MUZEUM PAMIĘCI SYBIRU
15-092 Białystok, ul. Sienkiewicza 26
NIP 542 32 64 915
tel. 795 650 800

WYJAŚNIENIE ORAZ ZMIANA TREŚCI SIWZ

Działając na podstawie art. 38 ust. 2 i 4 ustawy z dnia 29 stycznia 2004 r. Prawo zamówień publicznych (Dz.U. z 2019 r. poz. 1843), zwaną dalej „ustawą Pzp”, w związku z wniesionymi pytaniami dotyczącymi Specyfikacji Istotnych Warunków Zamówienia w przetargu nieograniczonym na: „Dostawę mebli do Muzeum Pamięci Sybiru przy ul. Węglowej 1 w Białymstoku”, Zamawiający wyjaśnia, jn.:

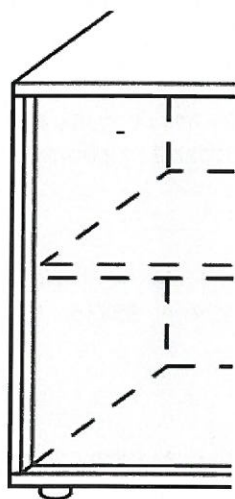
BP5, BP6, BT1 – prosimy o przedstawienie rysunku technicznego konstrukcji wieńca górnego szafki pomocnika z uwagi na niejasny jego zapis w SIWZ.

Korpus pomocnika wykonany w standardzie szaf i nadstawek. Wieniec górny, dolny wykonane z płyty grubości 25 mm oklejony obrzeżem ABS o grubości 2 mm i promieniu R=2. Wieniec górny i dolny licowany z drzwiami szafy. Zamawiający nie dysponuje rysunkiem technicznym takiego rozwiązania, rysunek poglądowy poniżej:

Zamawiający wyjaśnia zapis dotyczący łączenia blatu biura z pomocnikiem: wieniec górny pomocnika biurek BP5, BP6, BT1 jako prosta formatka. Błat biurka, z jednej strony oparty na nodze dla BT1, lub nogach dla BP5 i BP6. Z drugiej strony, blat oparty na wieńcu pomocnika i połączony za pomocą metalowego węzła, czyli elementu konstrukcyjnego, mocowanego śrubą lub wkrętami do wieńca. Sam węzeł należy wykonać tak, aby po nałożeniu na niego, skróconego profilu nogi długości około 60 mm, węzeł pozostawał ukryty. Węzeł i krótki profil nogi połączyć śrubą, najlepiej ukrytą.

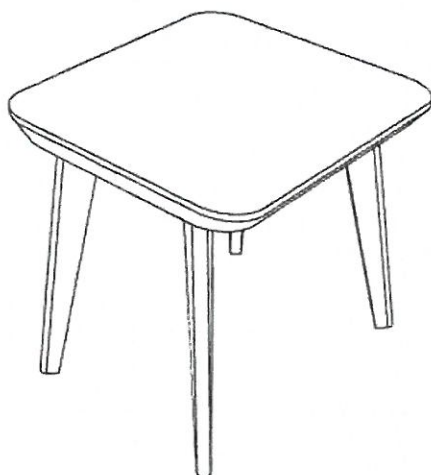
SDD – prosimy o udostępnienie rysunku technicznego opisanego stolika z uwagi na niejasność opisu w SIWZ.

Zamawiający nie dysponuje rysunkiem technicznym stolika SDD. Poniżej Zamawiający przedstawia rysunek poglądowy stolika SDD.
